Memo

Ministerie van Verkeer en Waterstaat
Directoraat-Generaal Rijkswaterstaat
Projectbureau Zeeweringen

Betreft (actie en nr.) Afschrift aan
Golfcondities en dijkvakgrenzen Eilanddijk, Oranjedijk, - Erik van Dijke
Boulevard Vlissingen - Yvo Provoost

Vraagsteller Datum
Van der Sande, Hengst April 2004
Beantwoord door Datum
Sjaak Jacobse 14 juni 2004
Doorkiesnummer Bijlage(n)
070 311 4213
Status Kenmerk
Definitief K-04-04-13

Figuur 1: begrenzingen dijkvakken in handleiding ontwerpen

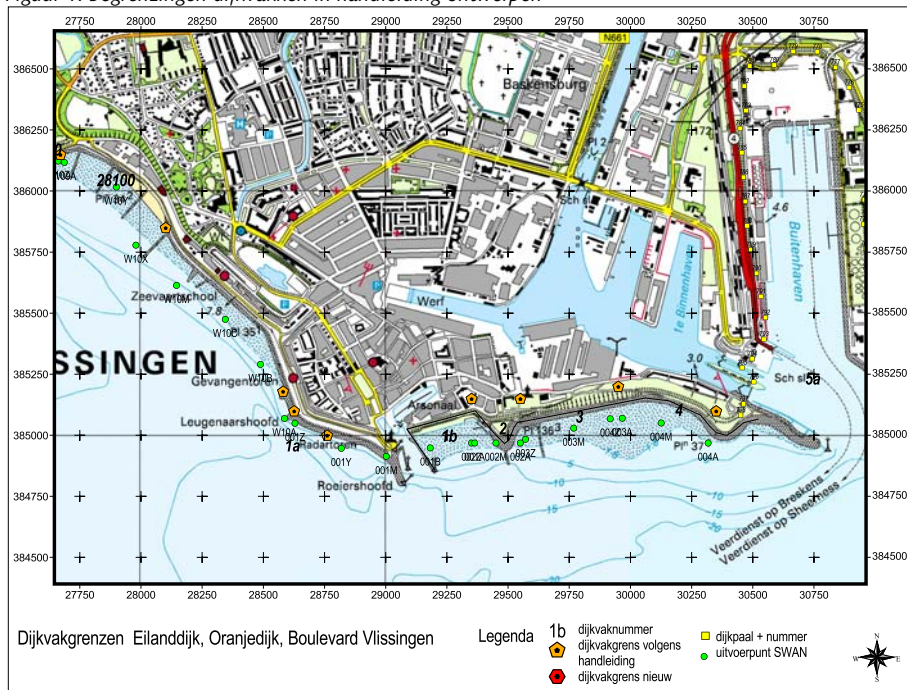
Bij een controle van de dijkvakgrenzen en bijbehorende golfbelasting vallen de volgende zaken op:

1. De grenzen liggen vaak niet op de dijk maar achter de dijk
2. Dijkvak 1b bestaat zowel uit een gedeelte van Boulevard de Ruijter als een gedeelte van de Oranjedijk (bij het Arsenal)

1. Dijkvakgrens tussen dijkvak 1a en 1b is niet correct. De golfcondities van dijkvak 1a zijn geldig tot aan .
2. Dijkvak 1b loopt van de loodsensteiger tot aan de nol t.p.v. de Oranjemolen. Dit betekent dus dat er een hiaat zit t.p.v. de monding van de jachthaven.
3. De lagere golfperiode bij dijkvak 2 wordt veroorzaakt door de afschermd werking van de Boulevard. Deze afschermd werking is minder merkbaar bij de Eilanddijk.

Om in de toekomst verwarring te voorkomen zijn voor de dijkvakken 1a tot 3 alle dijkvakgrenzen gecorrigeerd, en waar nodig verplaatst naar de kruin van de dijk. De nieuwe dijkvakgrenzen zijn weergegeven in tabel 2 en figuur 2. De grens tussen dijkvak 1b en 1a is gelegd t.p.v. het Oosterhoofd van de Koopmanshaven.

Golfhoogte Hs en golfperiode Tm01 bij windrichting 270° en een waterstand van NAP +4 meter

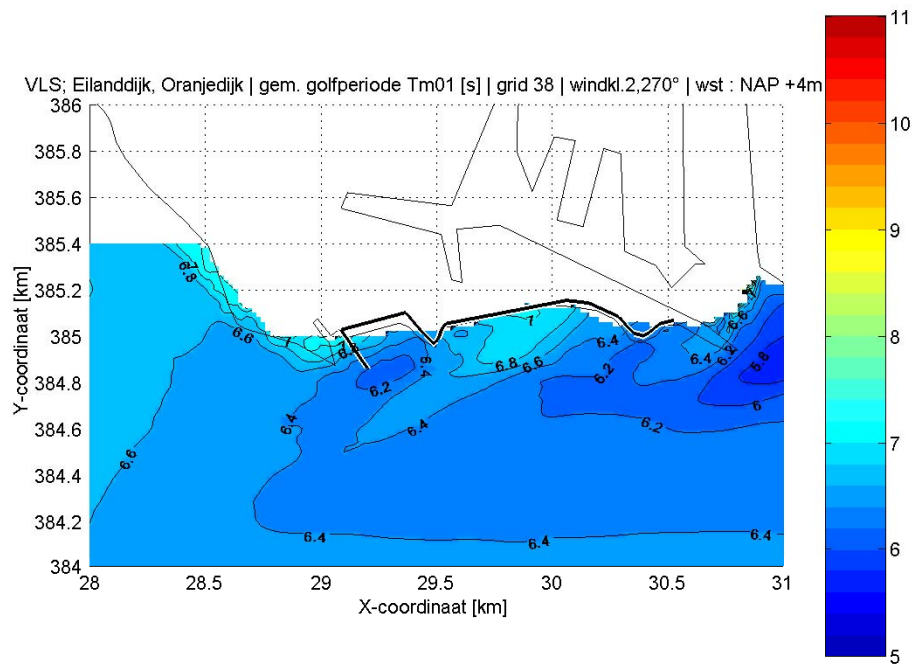
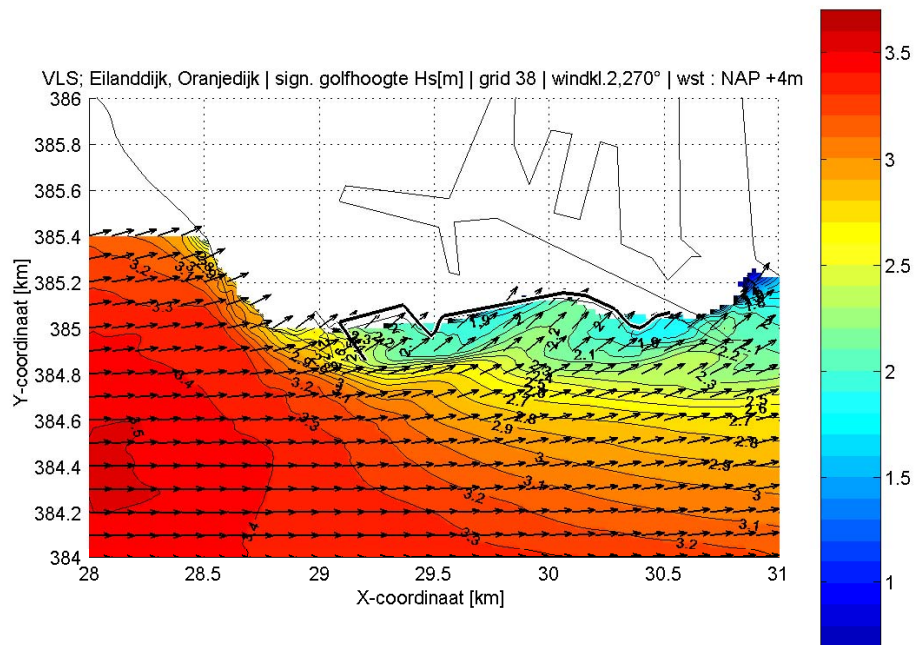
In bijlage 1.1 en 1.2 is de variatie in golfhoogte en golfperiode weergegeven voor de maatgevende windrichting 270°. De golven vanaf de Noordzee komen over de relatief ondiepe Vlakke van de Raan en bereiken via de Wielingen de Westerschelde. Westelijk van de Boulevard van Vlissingen worden de golven geremd door de Nolleplaat. De golfbelasting bij de Boulevard de Ruijter is bij het Roeiershoofd het laagst vanwege de aanwezigheid van een ondiep voorland. Het huidige dijkvak 1b bestaat uit een gedeelte van de Boulevard de Ruijter en een gedeelte uit de Oranjedijk. Het verschil in golfbelasting tussen deze beide dijktrajecten is echter groot. De golfbelasting aan de zuidkant van Vlissingen, t.p.v. het Arsenal is significant lager dan de Boulevard. Dit komt door de afscherpende werking van de boulevard. Gelet op de hoogte van de golven die als ontwerpwaarden voor dijkvak 1b weergegeven worden kunnen deze golfcondities niet geldig zijn voor de Boulevard de Ruijter, maar zijn deze alleen geldig tot aan de loodsensteiger. De golfcondities voor dijkvak 2 zijn wel correct. Doordat dijkvak 2 verder uitsteekt in de Westerschelde is de golfhoogte hoger dan bij dijkvak 3, en iets lager dan bij dijkvak 1b. De maatgevende belasting van dijkvak 2 treedt op aan de westkant van de nol. De maatgevende belasting van dijkvak 1b treedt op aan de oostkant van dijkvak 1b vlakbij de nol. Hierdoor heeft dijkvak 1b een hogere golfbelasting dan dijkvak 2b. De golfperiode van dijkvak 2 is lager dan bij dijkvak 3 en dijkvak 1b. Dat de golfperiode bij dijkvak 1b hoger is dan bij dijkvak 2, is niet verwonderlijk, omdat dit dijkvak dicht bij de monding ligt. In de golfperiodefiguren van bijlage 1.1 en 1.2 is

duidelijk te zien dat t.p.v. de Oranjedijk de golfperiode hoger is dan bij dijkvak 2. Daarnaast is te zien dat de golfperiode bij de Eilanddijk hoger is dan t.p.v. de Oranjedijk. Dit wordt veroorzaakt door het afschermd effect van de Boulevard. Bij de Eilanddijk draaien de golven bij vanaf de Rede van Vlissingen, en is de golfperiode daardoor hoger.
